Modulo per la presentazione delle osservazioni per i piani/programmi/progetti sottoposti a procedimenti di valutazione ambientale di competenza statale

ID: Codice procedura (ID_VIP/ID_MATTM):10844

Impianto per la produzione di energia elettrica da fonte eolica, costituito da 6 aerogeneratori della potenza complessiva di 37,2 MW, un sistema di accumulo da 25 MW e relative opere connesse in località "Rempillo" nel comune di Pitigliano (GR).

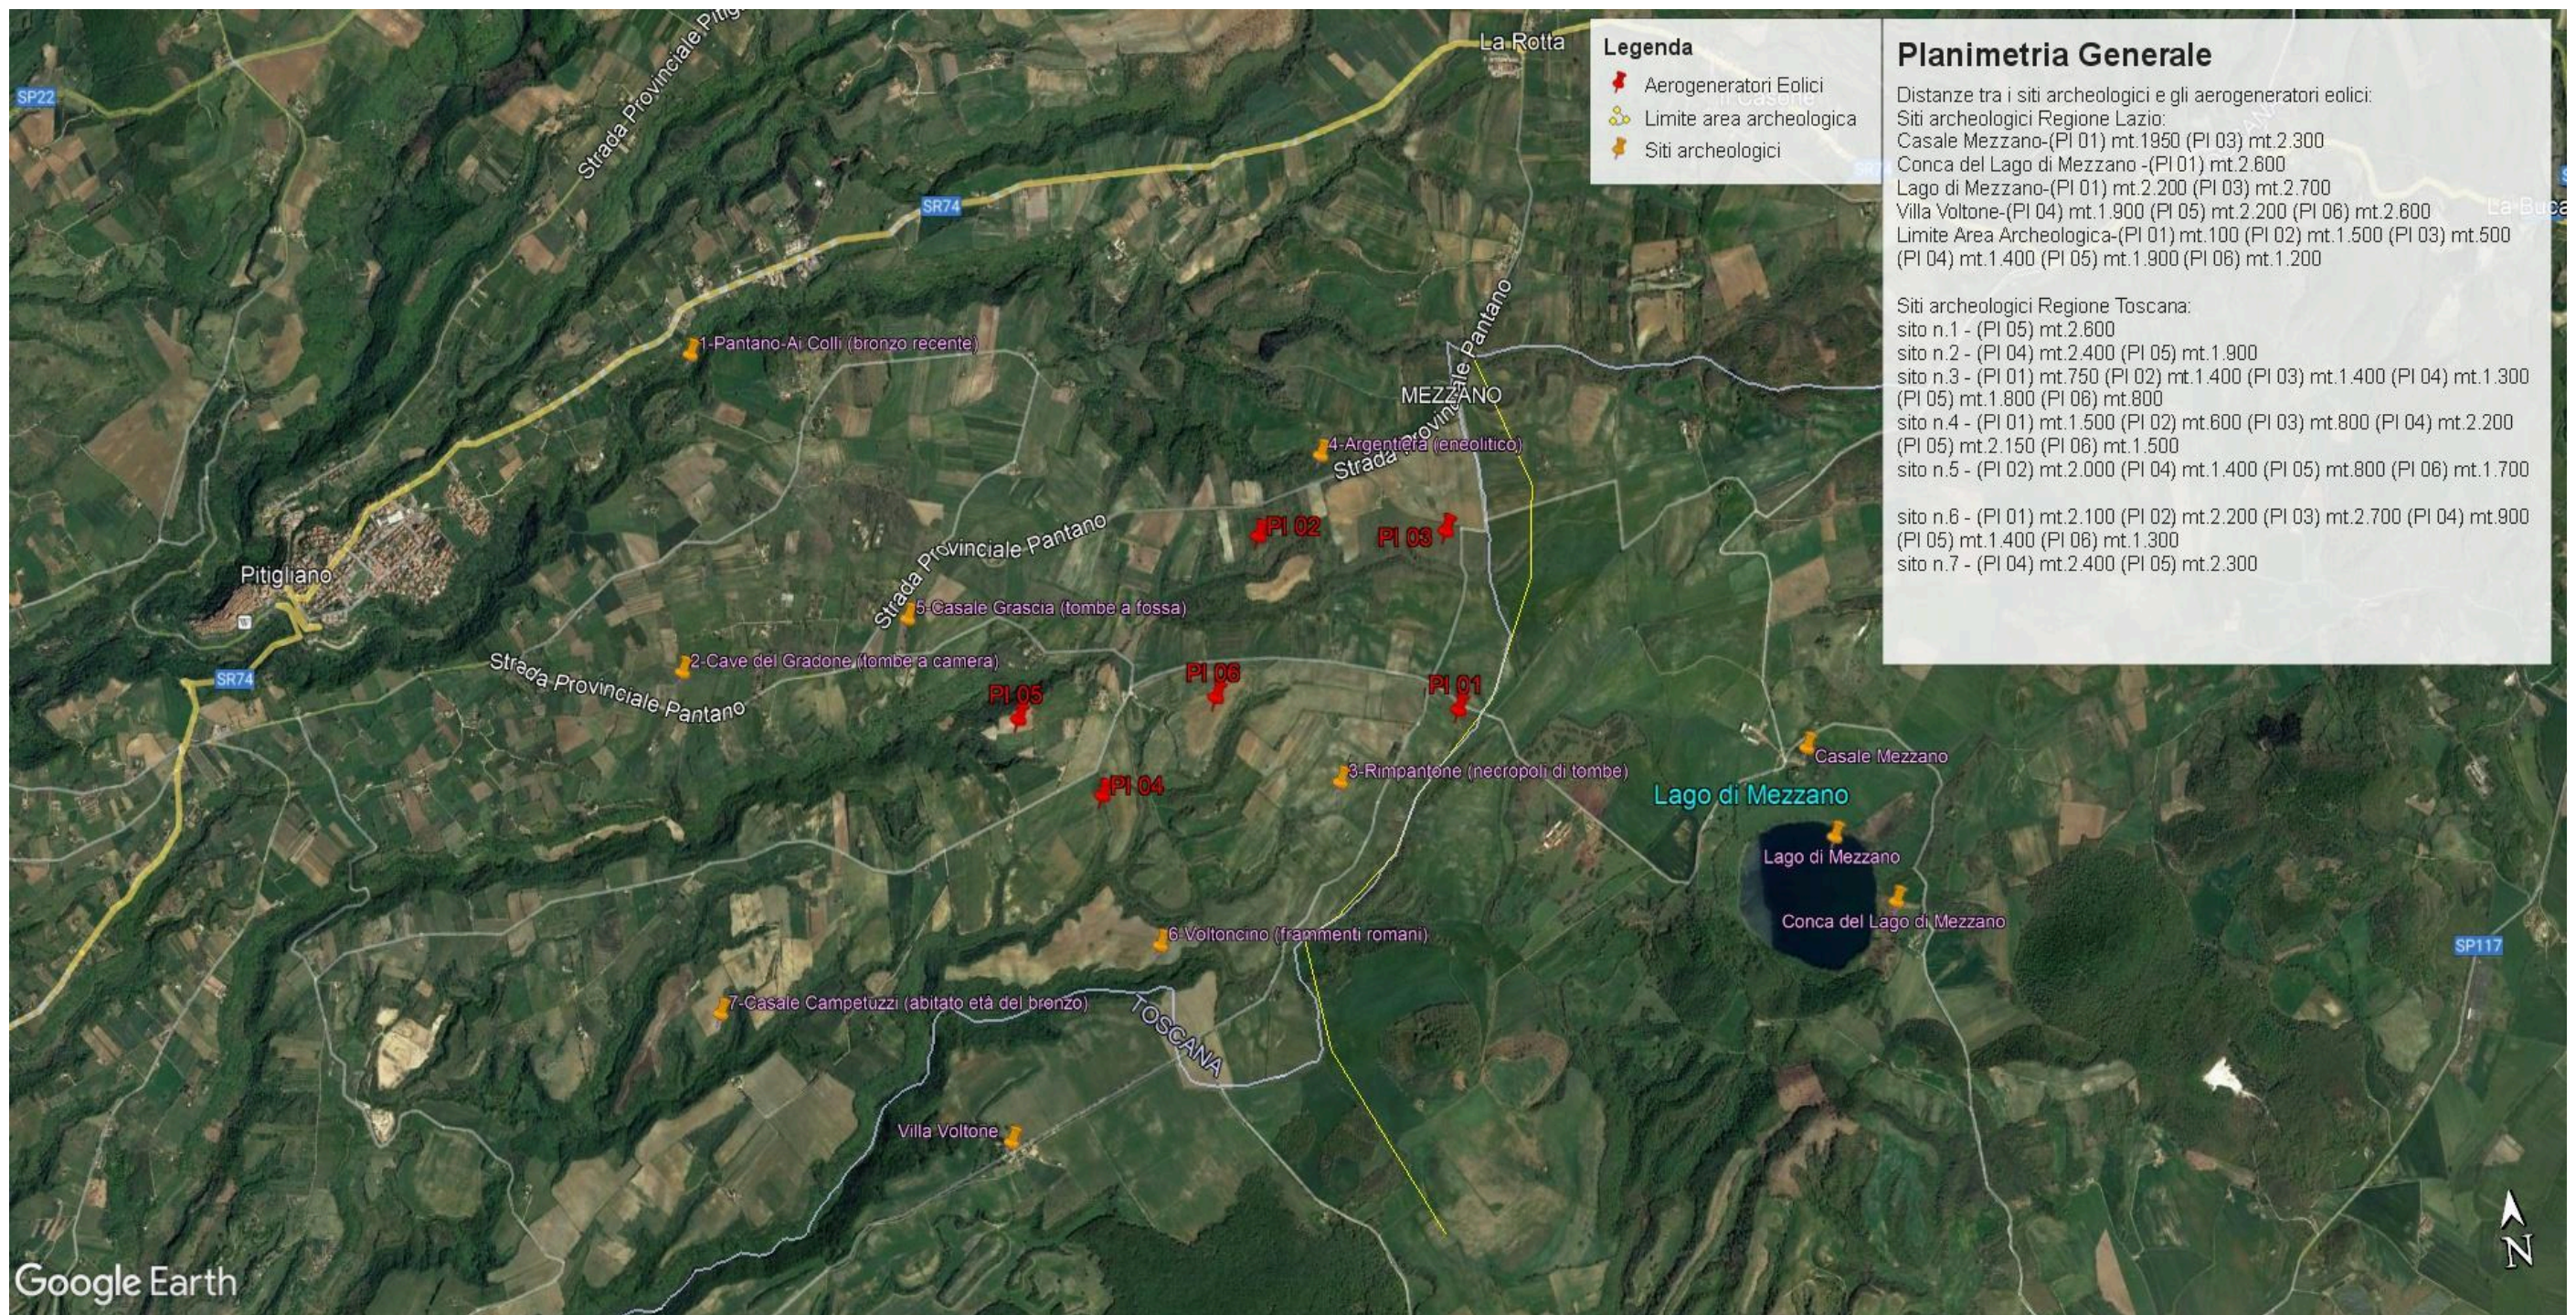
Inoltre, la zona in cui insisterebbe l'impianto eolico industriale Rempillo è compresa nelle fasce di rispetto di 3 km di diversi beni archeologici tutelati dalla parte II del Codice dei Beni Culturali (vedi

Allegato, immagine n. 3). Inoltre le pale P04 e P05 ricadono all'interno di un'area archeologica che la Proponente vorrebbe cancellare per il semplice fatto che non è riportata nel documento regionale ma nel documento provinciale come meglio dettagliato nell'Osservazione n. 5. Alla luce di quanto documentato appare chiaro quindi che la collocazione dell'impianto non ha tenuto conto alcuno dei vincoli dell'area nella quale è stato progettato e l'inserimento dell'impianto eolico nel paesaggio e sul territorio non è corretto (Allegato IV delle Linee guida nazionali di cui al D.M dello Sviluppo economico del 10.09.2010).

Immagine n. 5 Intervisibilità degli impianti eolici della provincia di Viterbo anche in quella di Grosseto, in particolare nel pitiglianese.

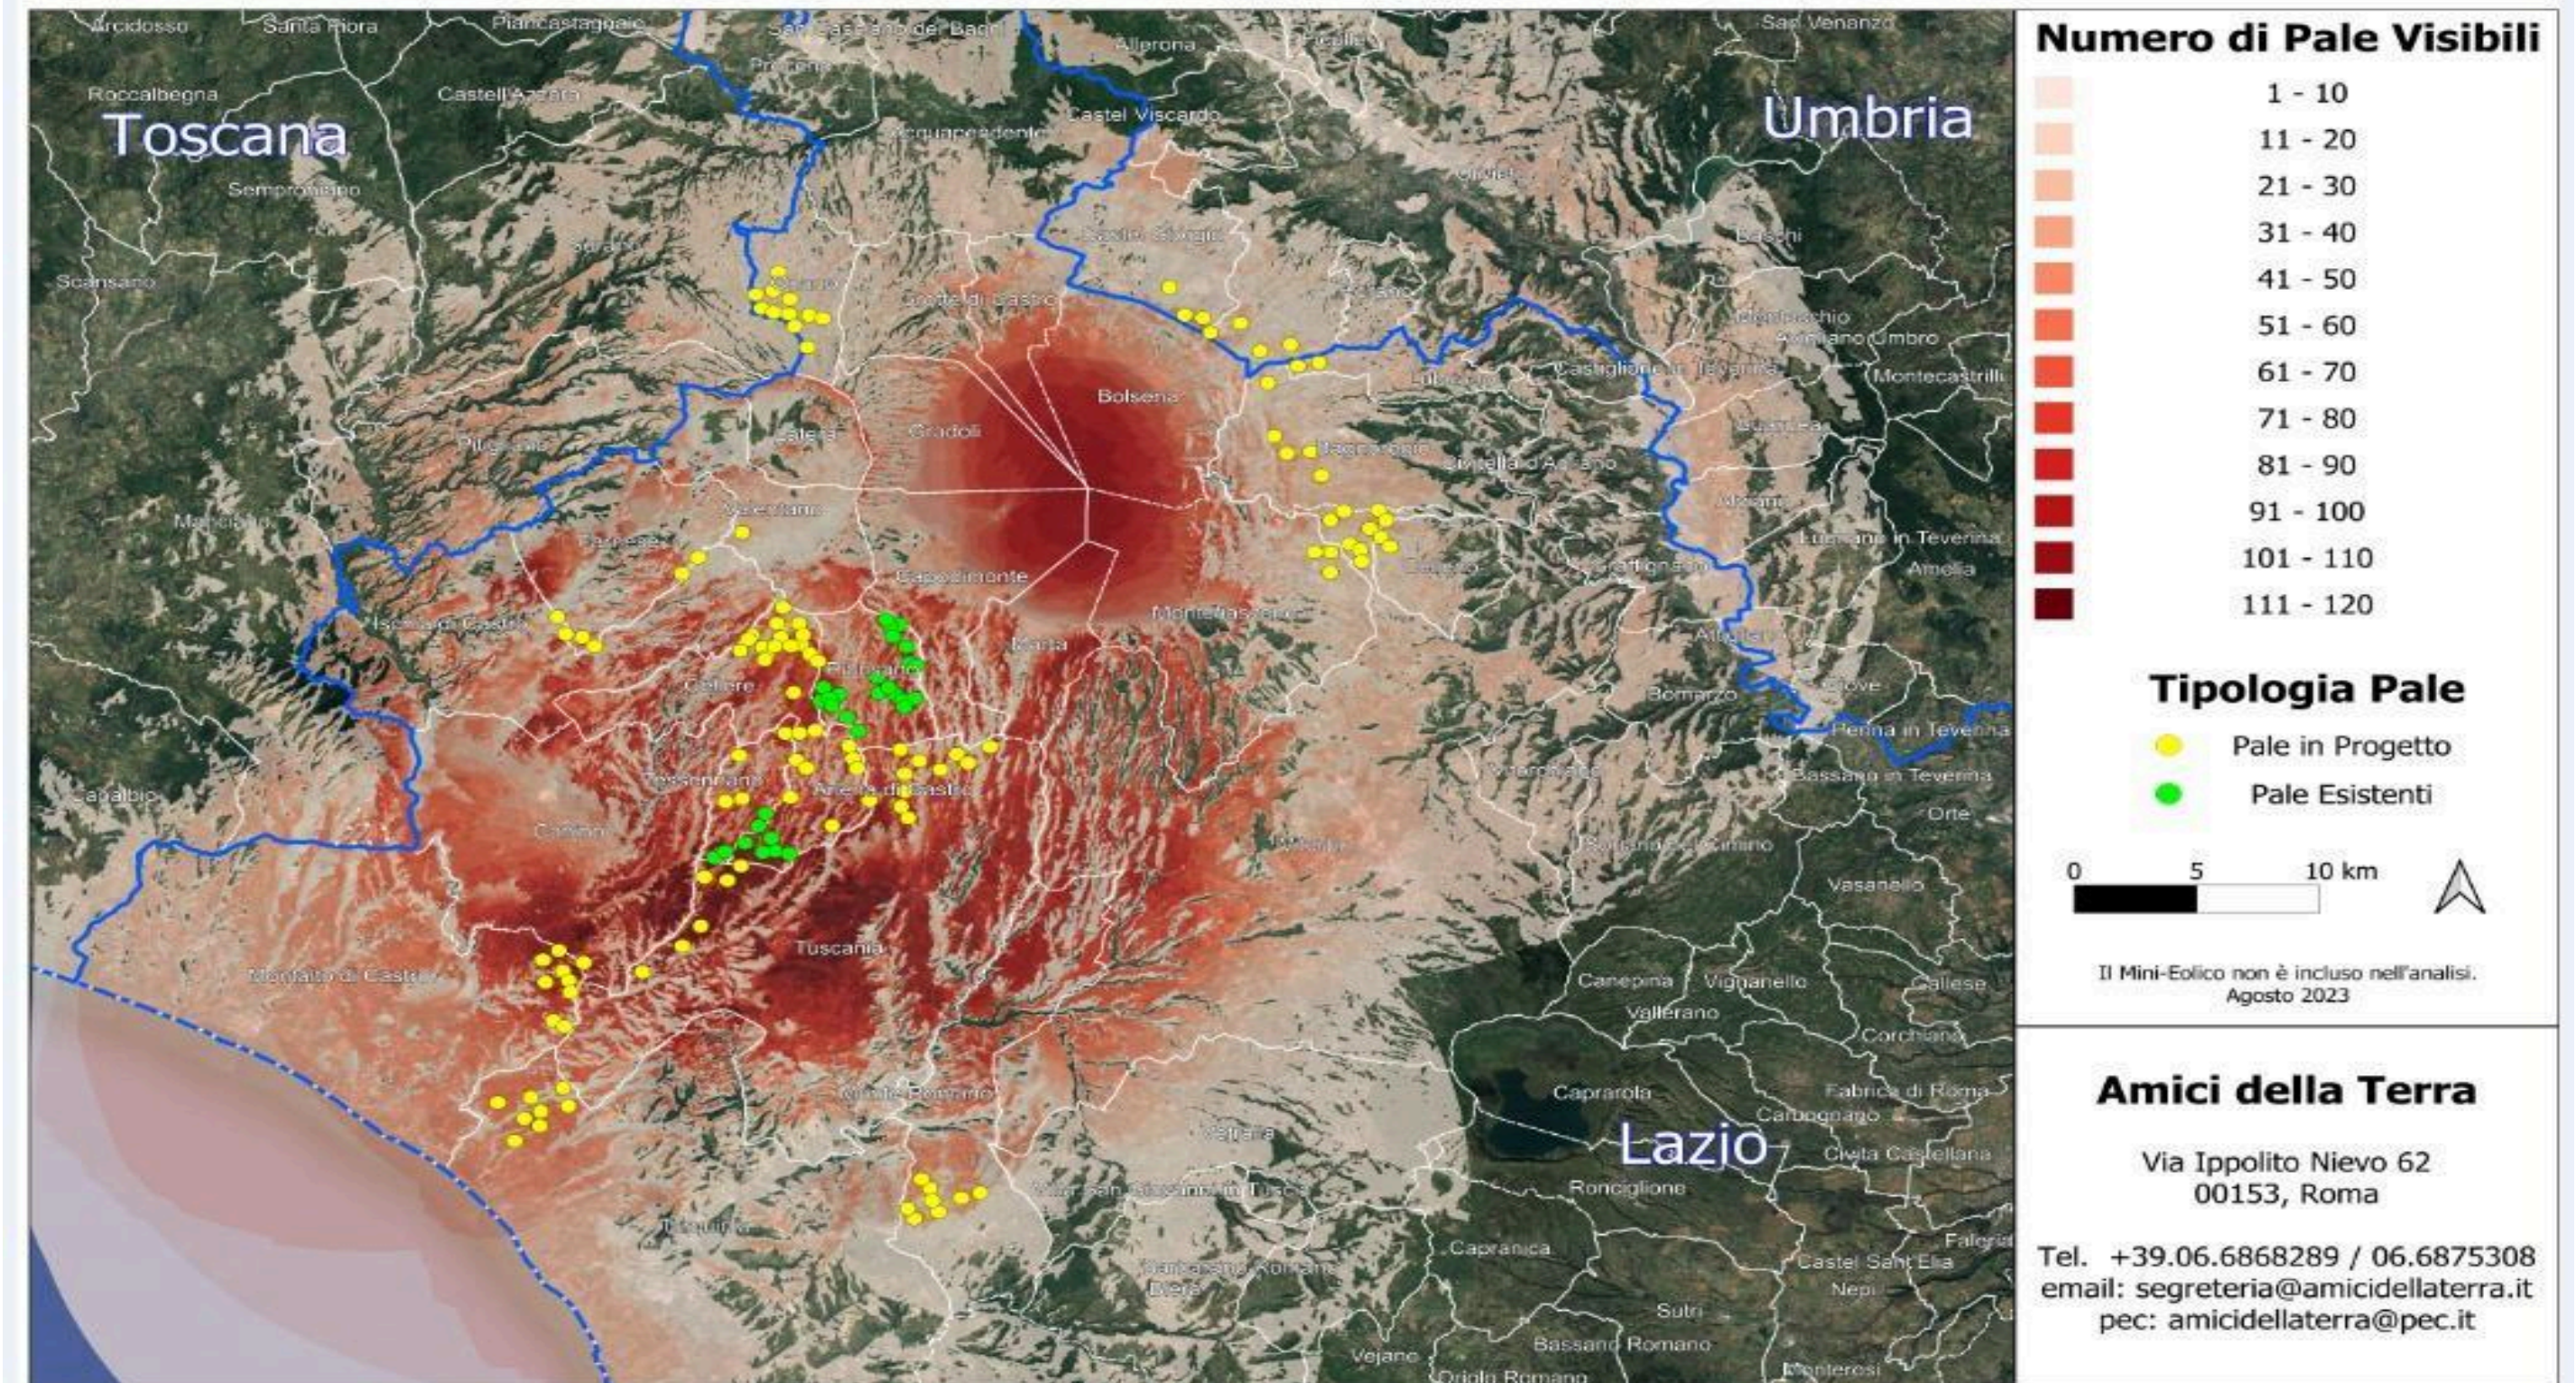
nn. 1 e 2 e crea anche degli impatti negativi anche sui beni naturalistici come verrà dettagliato nell'Osservazione n. 4. Inoltre andrebbe a sommarsi al già enorme cumulo di impianti eolici e fotovoltaici e geotermici che già creano una elevata criticità ambientale nella provincia di Viterbo e interferiscono anche con il territorio toscano come si può vedere dalle immagini nn. 4 e 5 dell'Allegato n. 1.
